改善箇所説明図

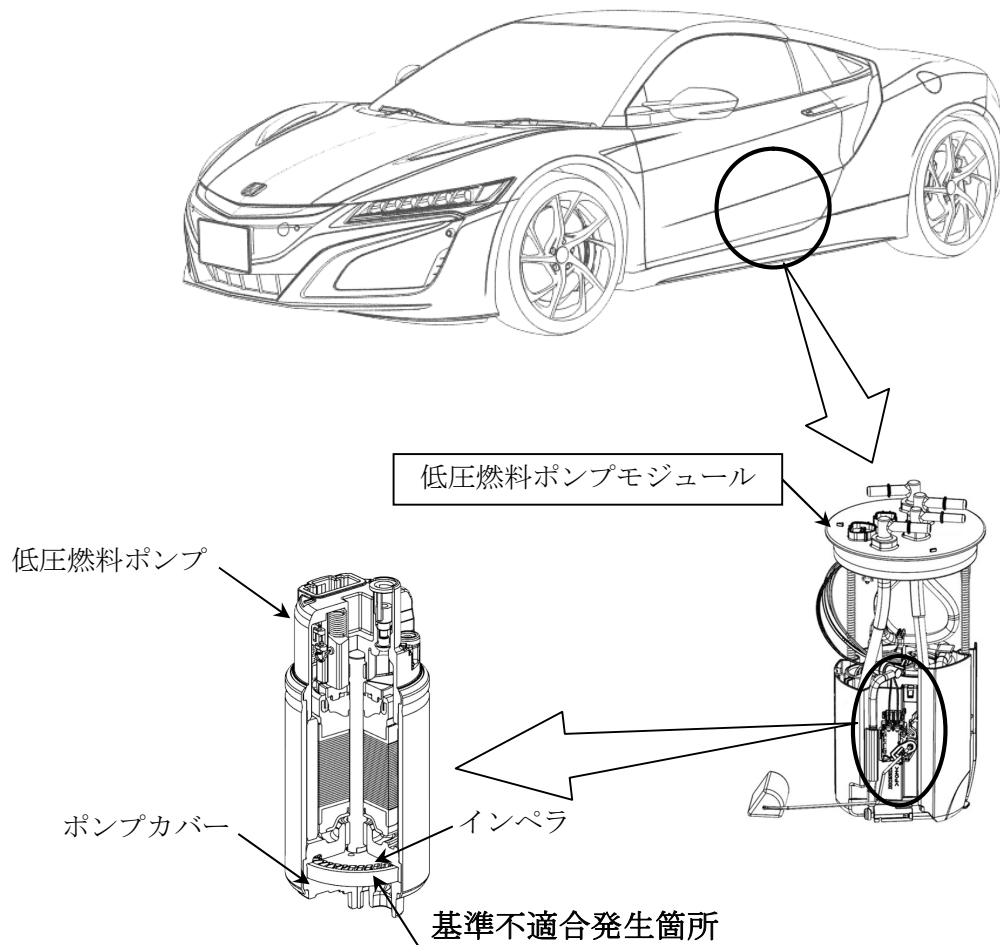
低圧燃料ポンプのインペラ（樹脂製羽根車）において、成形条件が不適切なため、樹脂密度が低くなって、燃料により膨潤して変形することがある。そのため、インペラがポンプカバーと接触して燃料ポンプが作動不良となり、最悪の場合、走行中エンストに至るおそれがある。

全車両、低圧燃料ポンプモジュールを対策品と交換する。なお、部品が準備でき次第、部品交換を改めて案内する。

注： は交換部品を示す。
